Dok. nr 200402-03900-DL-lesik-01-odpowiedzi na pytania/142936

**Dotyczy:** postępowania nr ZP/67/PN/2019 pn. 03900 - Budowa wydzielonej trasy autobusowo-tramwajowej łączącej osiedle Nowy Dwór z Centrum Wrocławia

**Pytanie nr 214**

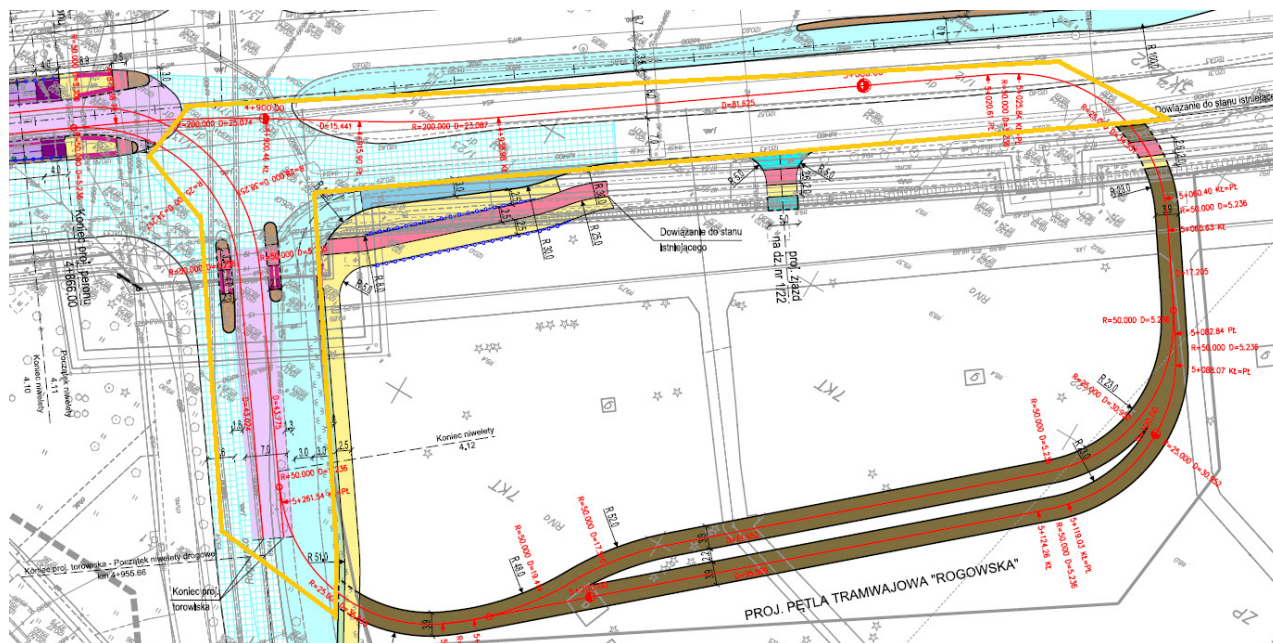
Prosimy o informację czy projekty dotyczące urządzeń i instalacji sygnalizacji wraz z monitoringiem zostały uzgodnione przez ZDiUM, a jeśli nie to po czyjej stronie będzie uzyskanie tego uzgodnienia?

Uzgodnienie zostanie przekazane wykonawcy wyłonionemu w postępowaniu.
